Datum : 25-01-2017
Produkt : XR / HR
Datum zveřejnění : January 2017

Řešení výskytu závad:

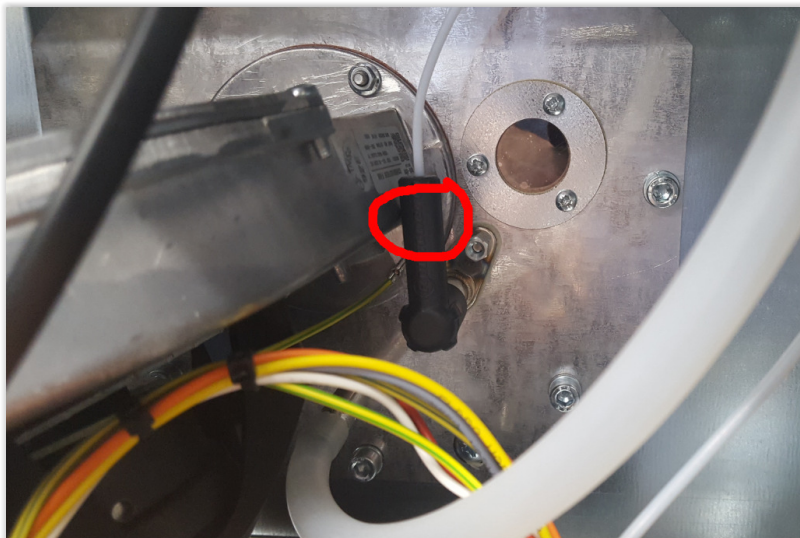
- Z praktických zkušeností nutno brát zřetel na chybné zapojení zapalovací elektrody, která se nesmí dotýkat stěny ventilátoru

V některých případech se koncovka zapalovací elektrody může dotýkat stěny ventilátoru. To může být důvod ke špatnému nebo hlučnému zapalování.

V takovém případě otočte koncovku zapalovací elektrody směrem od stěny ventilátoru. Dále přívodní zapalovací kabel zformujte tak, aby se nedotýkal žádných vodičů, žádných kabelů.

V případě nedodržení může dojít k poškození řídicí desky.
